「大戸川ダム建設事業の検証に係る検討報告書（素案）」
に対する関係住民からの意見募集結果

「大戸川ダム建設事業の検証に係る検討報告書(素案)」に対する意見応募

図 4.2-1 河川水位縦断面図 (淀川本川)

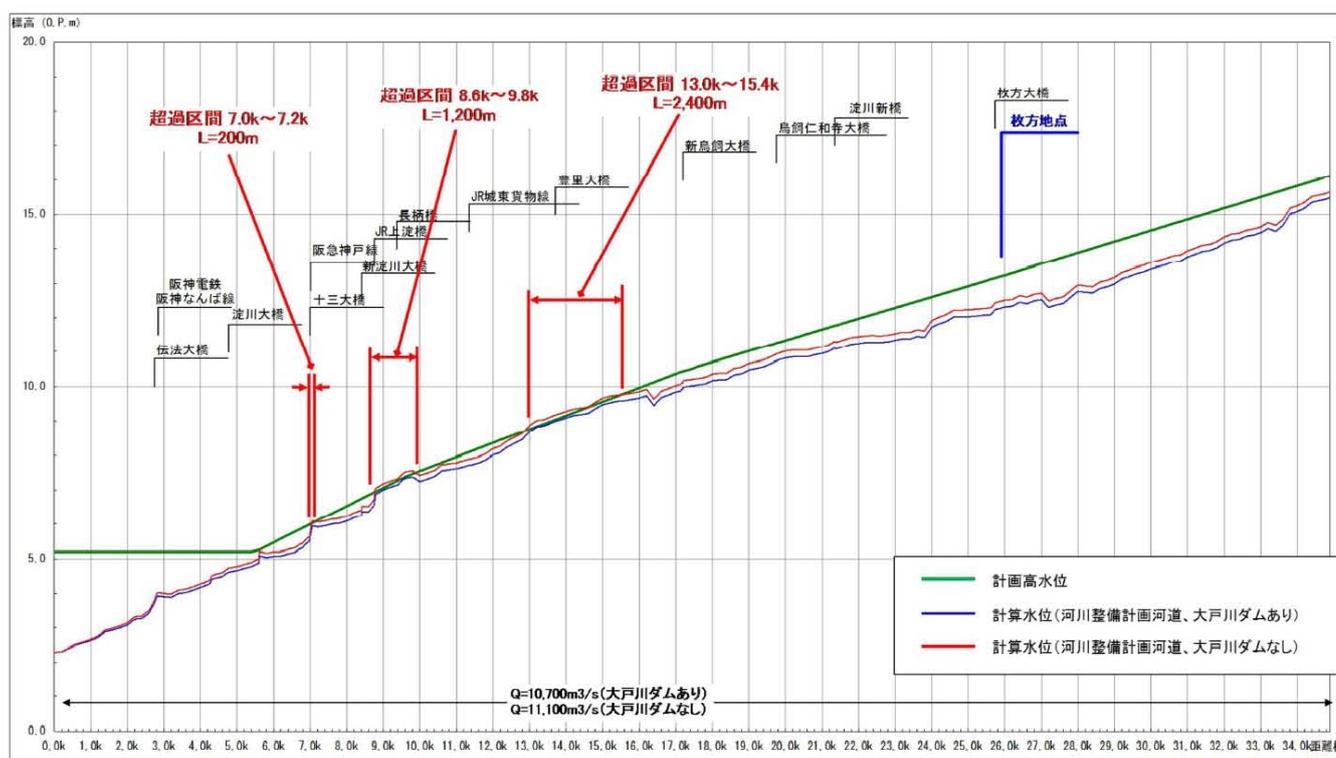
検証素案では、淀川本川に関して下記の図が示され、淀川本川の7.0～7.2km、8.6～9.8km、13.0～15.4kmは大戸川ダムがないと、計画流量の流下時に計画高水位を超えることを問題視している。

同図は、淀川本川での大戸川ダムの洪水ピーク削減量が400m³/秒あることが前提とした水位計算結果であるが、大戸川ダムに淀川本川でそのように大きな治水効果があるのだろうか。

検証素案では淀川本川で上述のとおり、8.6～9.8 km 等で大戸川ダムがないと、計画流量の流下時に計画高水位を超えることを問題視しているが、計画高水位を超える高さは図 1（検証素案の図 4.2-1）から読み取ると、最大で 15 cm 程度である。これは大戸川ダムがないと流量が 400 m³/秒増えることを前提とした数字であり、実際は上述のようにせいぜい 100～150 m³/秒しか増えないから、超過水位は 5 cm 程度になると考えられ、わずかなものである。

支川の合流に伴うダム調節ピークカット量低減の模式図

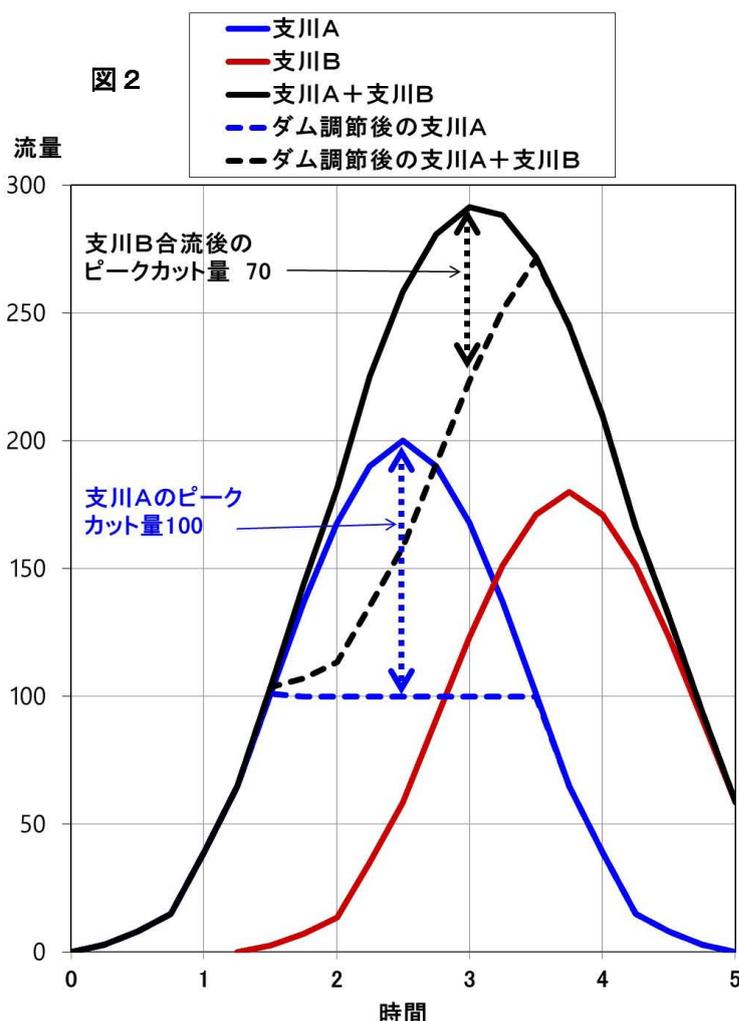
ダムの洪水ピーク流量削減効果は下流に行くにつれて小さくなる。その理由の一つは、図2の模式図に示すように、支川の流入に伴い、洪水波型が重なってピーク発生時間がずれていき、ダム洪水調節によるダム地点でのピークカット量よりも、合流後のピークカット量が小さくなることである。

図3

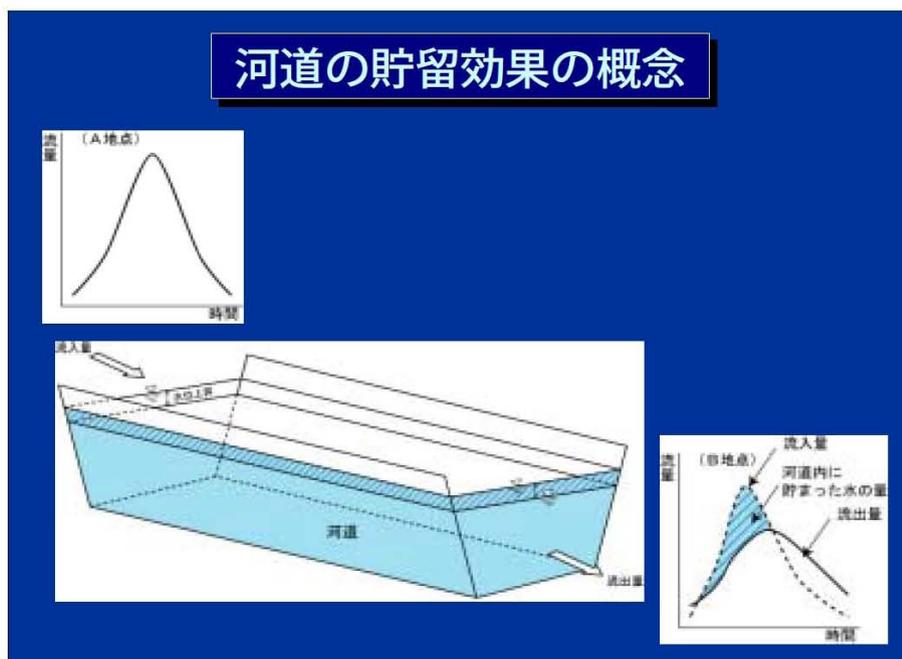
もう一つの理由は、図3に示すように勾配がゆるい河道では河道での貯留効果が働いてピークの突出が小さくなり、ダム地点のピークカット量の効果も小さくなることで

図4 2015年9月鬼怒川洪水における4ダムの効果

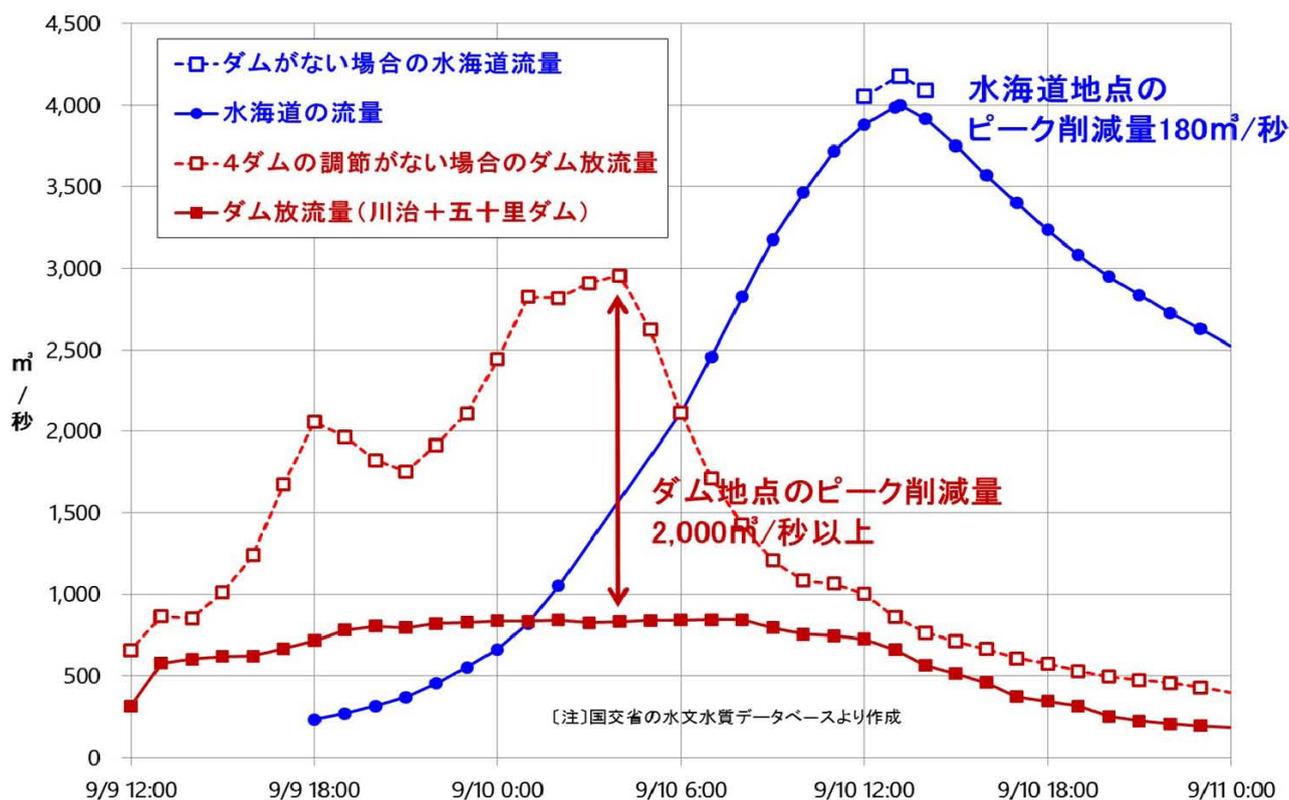
2015年9月の鬼怒川洪水では、
図4示すように、上流4ダムの
洪水ピーク削減量はダム地点で
は実績として $2100 \text{ m}^3/\text{秒}$ あっ
たが、約 120 km 下流の最下流
部・水海道地点におけるピーク
流量の削減は国交省の計算水位
から推測すると、 $200 \text{ m}^3/\text{秒}$ 以
下になっており、 $1/10$ 以下に減
衰している。

図5

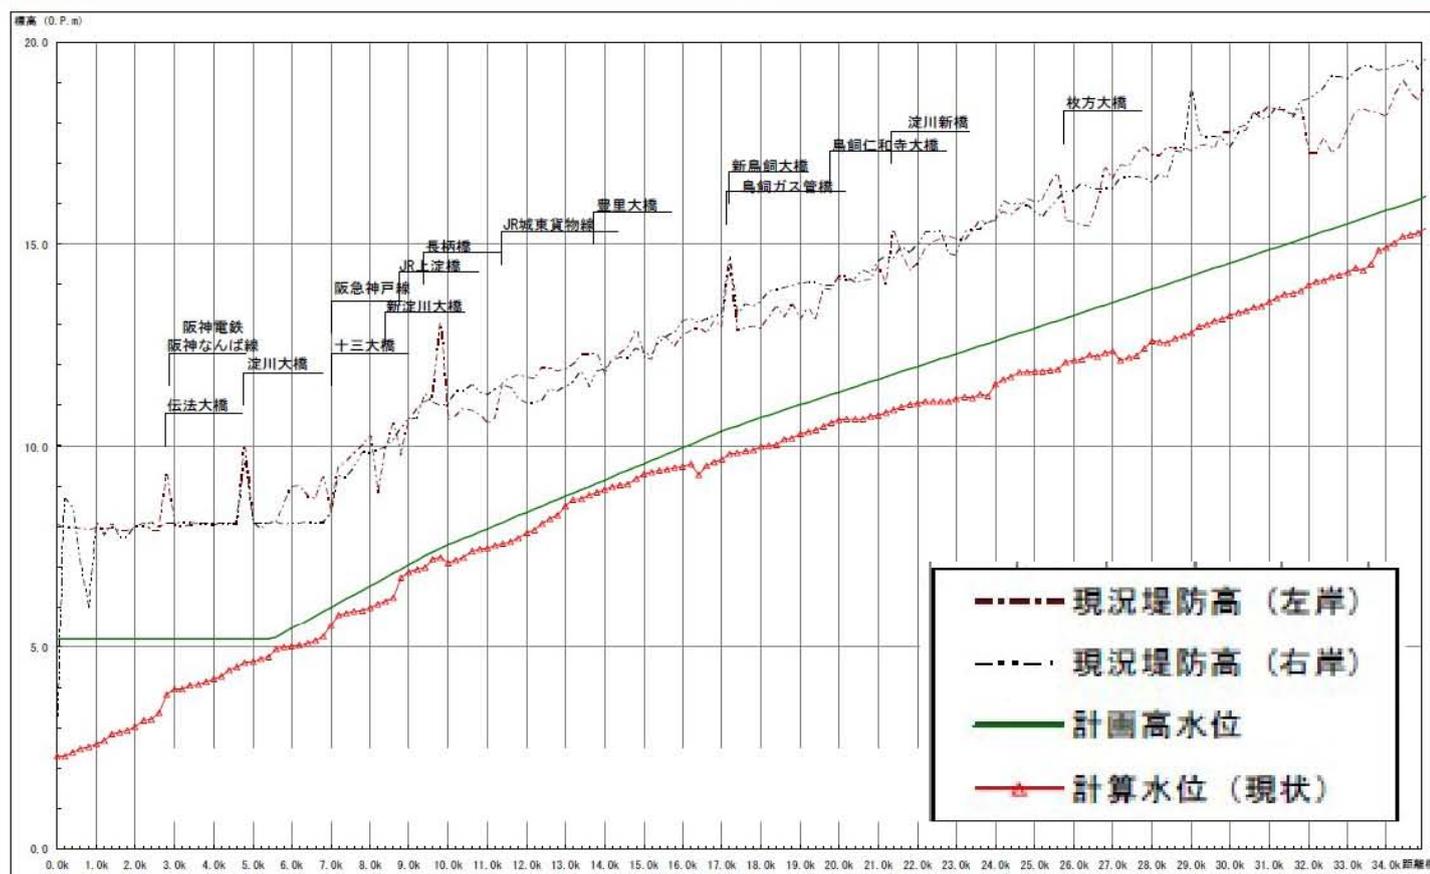
淀川水系河川整備計画の資料によれば、図5のとおり、左岸、右岸の現況堤防高は計画高水位より概ね2.5~3m以上高い位置にある。したがって、大戸川ダムがないために、計画高水位を5~15cm超えることがあったとしても、現況の堤防天端高まで2mを大幅に上回る余裕があるから、治水対策上、何も問題にならない。

図6 滋賀県「淀川水系信楽・大津圏域河川整備計画」の計画概要説明資料

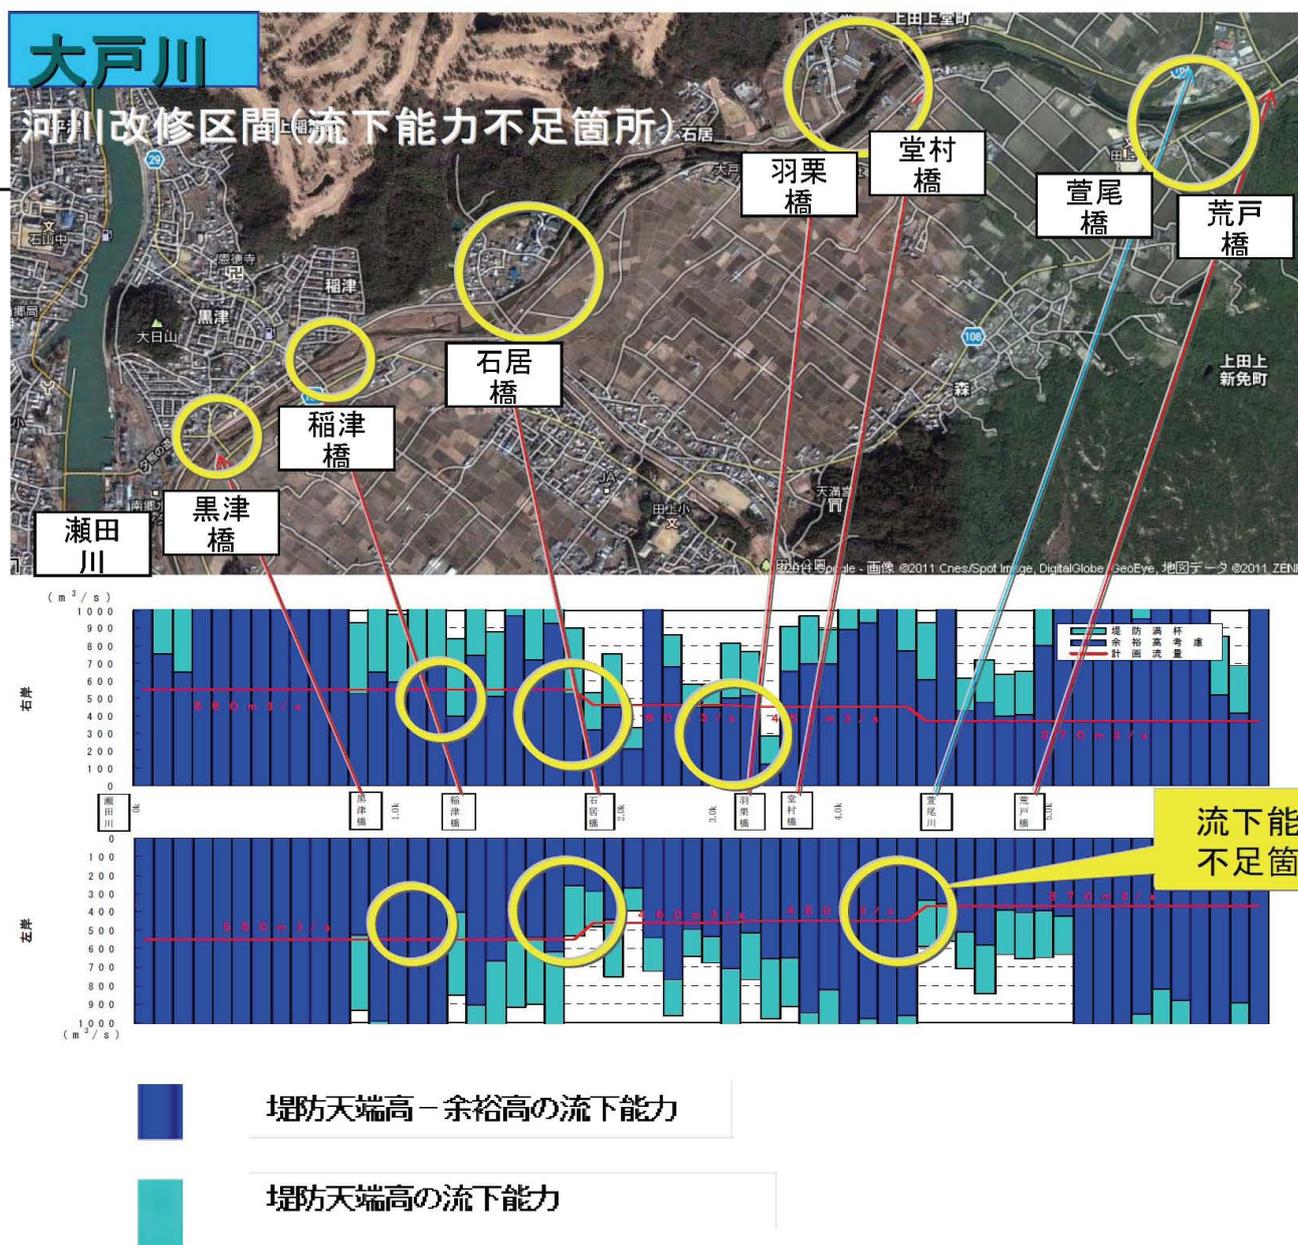
大戸川については淀川水系信楽・大津圏域河川整備計画が2013年3月13日に策定されている。その説明資料の中に図6の流下能力図がある。通常の流れ能力（現況堤防高から余裕高（大戸川は1.0m）を差し引いた高さの流れ能力）と、現況堤防高天端の流れ能力の両方が示され、大戸川ダムの洪水調節を前提とした河道目標流量に対する流下能力の不足箇所が書かれている。なお、この河道目標流量は大戸川ダム検証素案の図4.2-2と若干異なるところがあるが、ほぼ同じである。

図7 大戸川の流下能力（左岸）

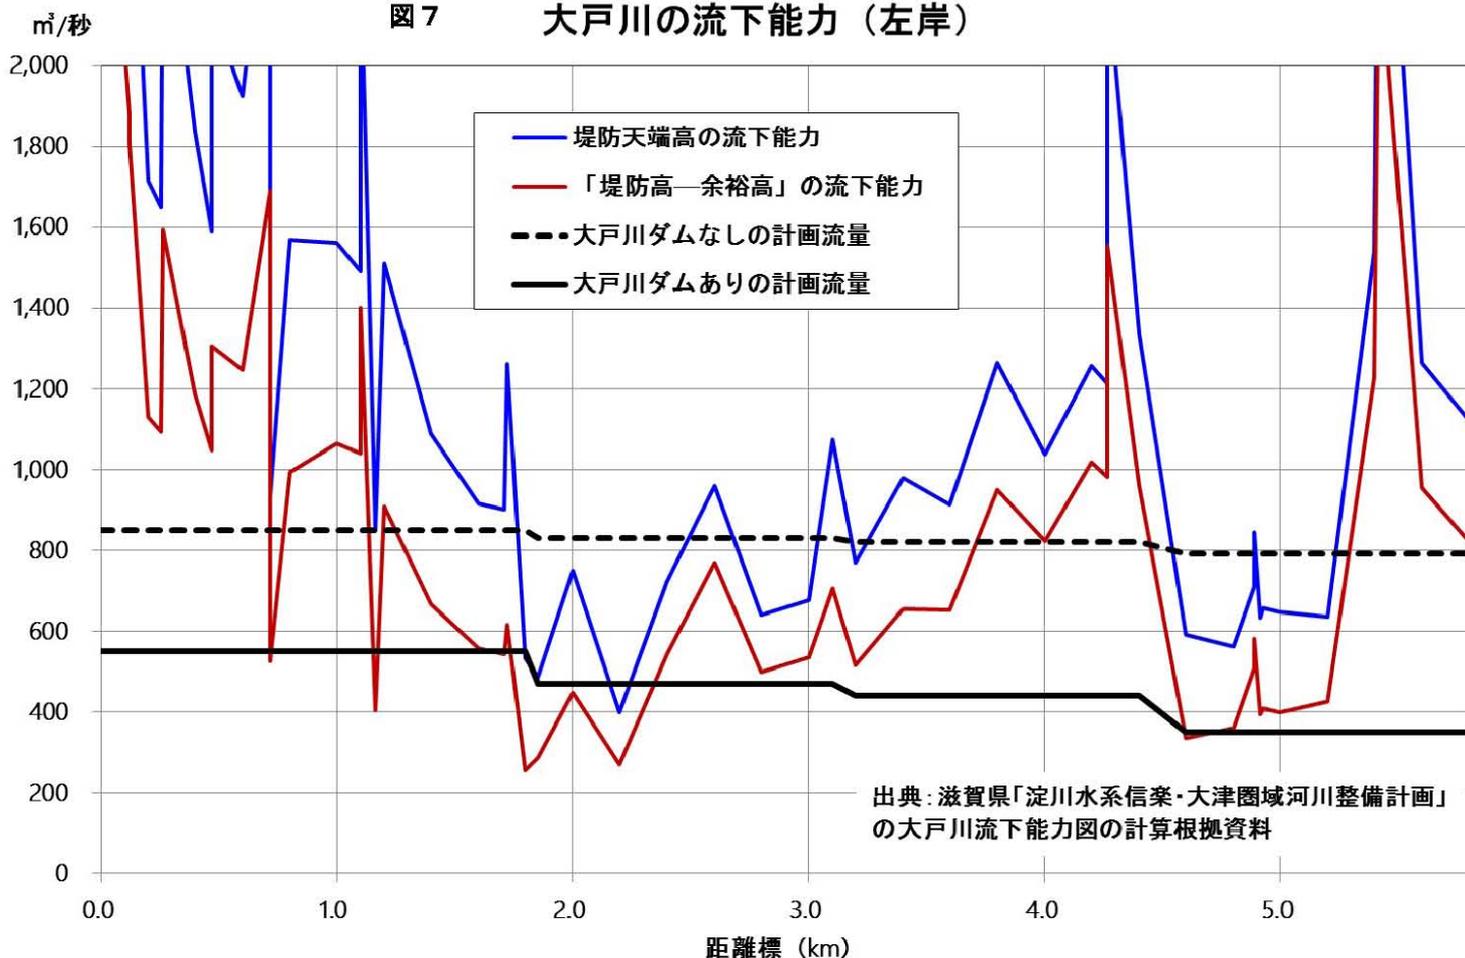
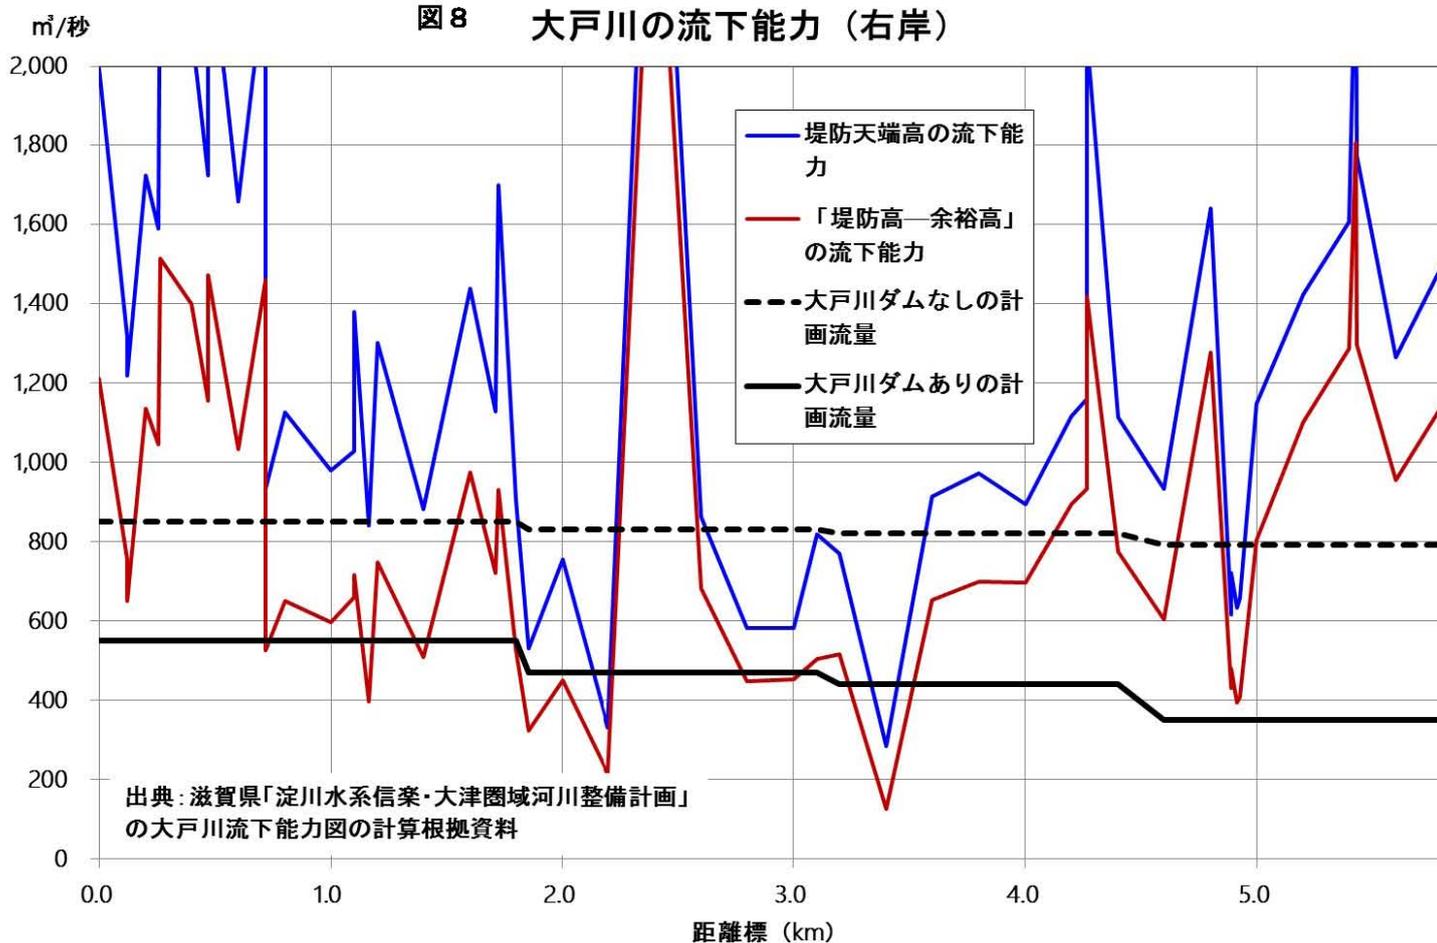
この図の元データを滋賀県への情報公開請求で入手し、左岸と右岸について大戸川ダムなしの計画流量、大戸川ダムありの計画流量（河道目標流量）、堤防天端高の流れ能力、「堤防高－余裕高」の流れ能力の関係を見たのが図7と図8である。

しかし、図7、図8で明らかのように、堤防天端高を超える洪水が来ても破堤しないように堤防強化対策を講じれば、大戸川の流れ能力を大幅に高めることができる。その方法は3-1 技術的に確立している耐越水堤防工法 に述べることにして、ここでは堤防強化対策を講じた場合の河川改修費を考えることにする。その場合の河川改修費は次の③＋④で表すことができる。

図7、図8から、②と④の改修規模の違いを概算すると、④は②の半分以下であると推測される。

大戸川ダムなしの代替案としてこの方式をとった場合に新たに必要とされる費用は、③+④-①であり、図7、図8から推測すると、①は④の1割程度であるので、 $38\sim 76\text{億円} + 210\sim 230\text{億円} \times 1/2 \times (1-0.1) = 130\sim 180\text{億円}$ となる

図 12 益田川ダムの副ダム（島根県のHPより）

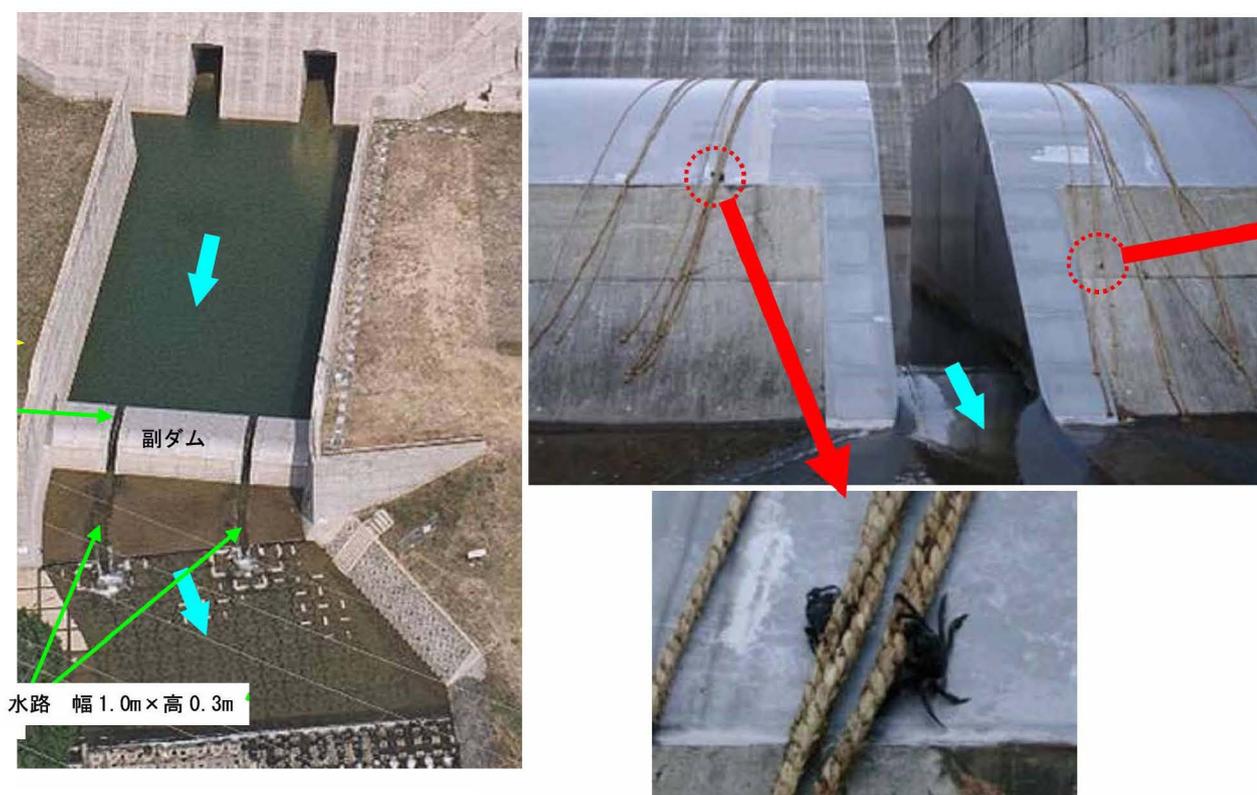
図 12 に示す写真は日本で最初の流水型ダムである島根県の益田川ダムの副ダムである。

幅が 50 メートル近くある副ダムにおいて水が流れるスリットの水路は 1 m 幅のものが 2 か所付いているだけであるから、流速が高まり、スリットの水路で行き来できる水生生物は限られる。

図 12 右側の写真はロープを副ダムに垂らしたところ、スリット水路を通れないツガニがロープをつたって遡上するようになったという報告であるが、しかし、このことは逆に、副ダムが水生生物の遡上を妨げる障害物になっていることを示している。ツガニはロープでようやく対応できたとしても、他の水生生物については不明である。副ダムの存在が水生生物の生息域を狭める要因になっていると考えるべきである。

図13 益田川ダムにおけるダム上下流の濁度変化（2010年）

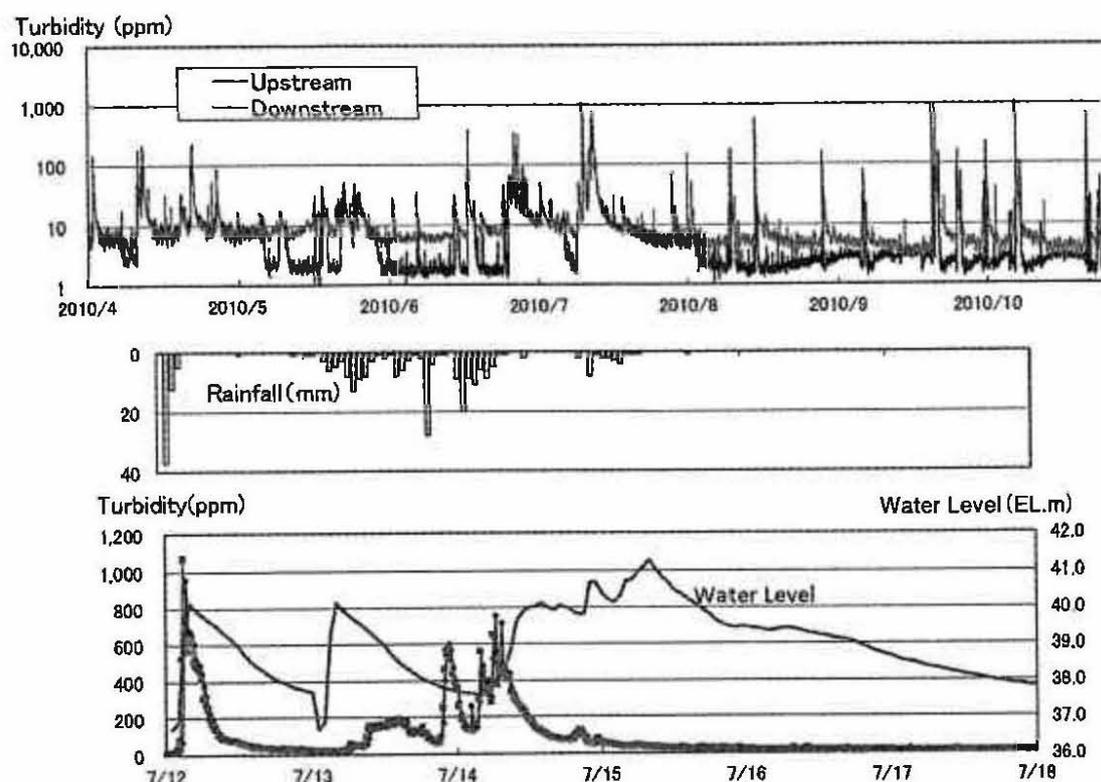
図 13 のグラフは、2010 年に益田川ダムについて観測調査した結果である。観測期間中に複数回の洪水が発生し、高濁度水が流下している、ダム上流側 (Upsream) は洪水終了後に濁度がすみやかに低下しているのに対して、下流側 (Downstream) は 10~数 ppm の濁度が続
